## **Vysvetlenie informácií potrebných na vypracovanie ponuky a na preukázanie splnenia podmienok účasti č. 4**

**Predmet zákazky:** Dostavba a obnova budovy „A“ Hurbanova ul. č.15, Žilina

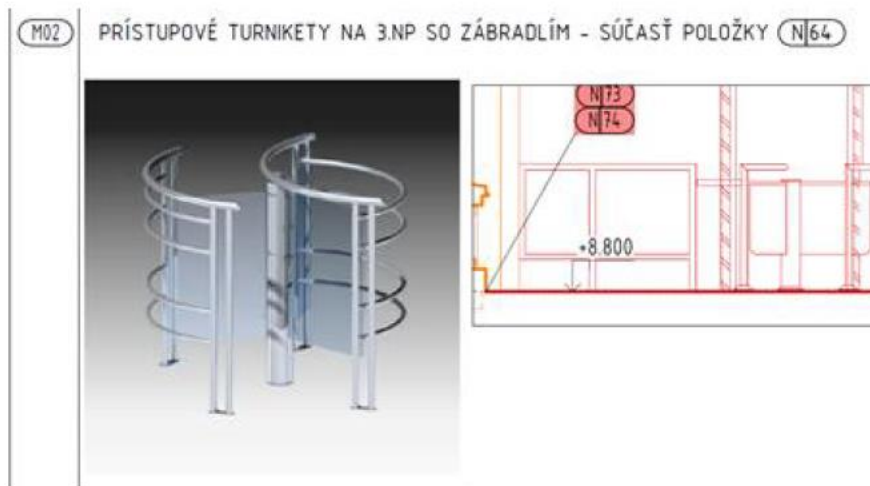
Vo Výkaze výmer architektúra a statika, p.č. 15 Mikropiloty

15	001	1511019011	M+D Mikropilóty d=180mm,dl.4m,zaistenie pomoc.UPE 140, vrátane betónu, úpravy hlavy pilóty, odvozu výkopku, odstránenia bentonitových zostatkov a nákladov na zariadenie staveniska pre pilotáž,dielenskej dokumentácie	ks	13,000
----	-----	------------	-------------------------------------------------------------------------------------------------------------------------------------------------------------------------------------------------------------------------	----	--------

Žiadame uviesť, respektíve doplniť výkres, na ktorom sa nachádzajú mikropiloty.

Viď aktualizovaný výkres č. 15 a 31 a odpoveď č. 65. Mikropiloty boli prepracované len na strane oporného muru. V ostatných častiach je navrhnuté klasické podchytávanie základov.
